Keuringsverslag van een elektrische laagspanning- en zeer lage spanningsinstallatie

NIET CONFORM

Straatnaam Bloemenlei
Huisnummer 30
Busnummer
Postcode 2950
Gemeente KAPELLEN
Land België

Controlebezoek van een huishoudelijke installatie volgens (KB 08/09/2019) - AREI Boek 1- 6.5. en 4.2.4.3.

Afbeelding schakel- en verdeelbord:

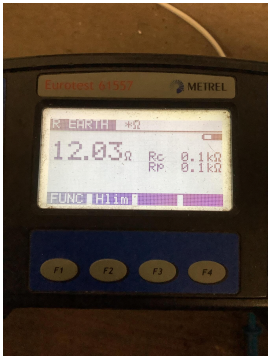
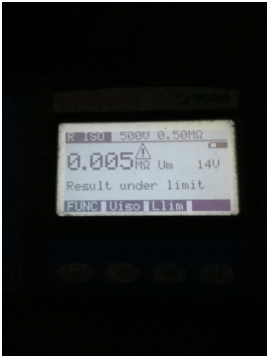
Visueel nazicht (algemeen)	NOK	Directe aanraking	NOK	Indirecte aanraking	OK
Aansluitingen	NOK	schema in bijlage door Aceg vzw	NA		
Equipotentiale verbindingen	NOK	Doorsnede geleiders	NOK		
Continuïteit	OK	Verlichting / toestellen	NOK

- I1.01 Eëndraadschema van de installatie is niet aanwezig. (Boek 1 Afdeling 2.12 - 2.13 en 3.1.2)
- I1.03 Situatieschema van de installatie is niet aanwezig. (Boek 1 Afdeling 2.12 - 2.13 en 3.1.2)

- I2.02 De waarde van de isolatieweerstand van één of meerdere stroombanen is kleiner dan 0,5M ohm. (Boek 1 Onderafdeling 6.4.5.1.)
- I4.04 Bijkomende equipotentiale verbinding(en) niet verwezenlijkt. (Boek 1 Onderafdeling 5.4.4.2. en 5.1.6.2.)

- I5.02 Elke elementaire stroombaan moet met een hoofdletter aangeduid worden. Elk lichtpunt, contactdoos, moeten genummerd worden in volgorde gezien vanaf de beschermingsinrichting tegen overstroom. (Boek 1 onderafdeling 3.1.2.1.)

- I5.14 De nominale spanning dient duidelijk vermeld te worden op een oordeelkundig gekozen plaats. (Boek 1 Onderafdeling 3.1.3.3.)
- I7.03 De nominale stroomsterkte van de beveiliging is niet aangepast aan de toelaatbare stroomsterkte van de stroomafwaarts geïnstalleerde leiding en/of verbruiker. (Boek 1 Afdeling 4.4.1.)

- I8.08 De geleiders van het type VOB moeten in daarvoor bestemde buizen, kabelgoten geïnstalleerd worden. (Boek 1 Onderafdeling 5.2.9.3. en 5.2.9.6.)
- I8.14 Elektrische leidingen zijn niet ingevoerd, zodat een continue bescherming verzekerd is. (Boek 1 Onderafdeling 5.2.6.1.)

- I8.17 De niet-gebruikte leidingen verwijderen of aan de uiteinden te isoleren. (Boek 1 Onderafdeling 4.2.3.3.b)
- I9.04 De verbindingen dienen verwezenlijkt te worden in borden, verbindings- of aftakdozen, aan de klemmen van schakelaars, contactdozen of verlichtingsarmaturen. (Boek 1 Onderafdeling 5.2.6.1.)

N22 De elektrische installatie is grondig na te zien en conform te maken volgens de voorschriften van het AREI boek 1.
